762-INSP

Inspectie verslag van een werf installatie/kast

Aard onderzoek: Controlebezoek van een oude huishoudelijke elektrische installatie van een wooneenheid bij verkoop op vraag van de verkoper volgens (KB 08/09/2019) - AREI Boek 1 - 8.4.2. en 8.2.1. en 4.2.4.3.

Afbeelding schakel- en verdeelbord

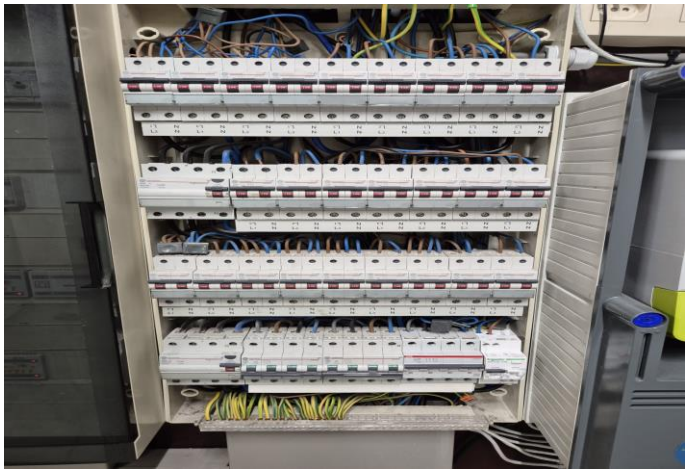
1.01 Ééndraadsschema van de installatie is te voorzien en/of te vervolledigen. (Boek 1 Afdeling 2.12 - 2.13 en 3.1.2 en 9.1.2)

1.02 Situatieschema van de installatie is te voorzien en/of te vervolledigen. (Boek 1 Afdeling 2.12 - 2.13 en 3.1.2 en 9.1.2)

AFGEKEURD: De elektrische installatie voldoet niet aan de voorschriften van het KB 08/09/2019 – AREI Boek 1. Het volgende controlebezoek is te voorzien voor exact 1 jaar na datum van dit rapport.
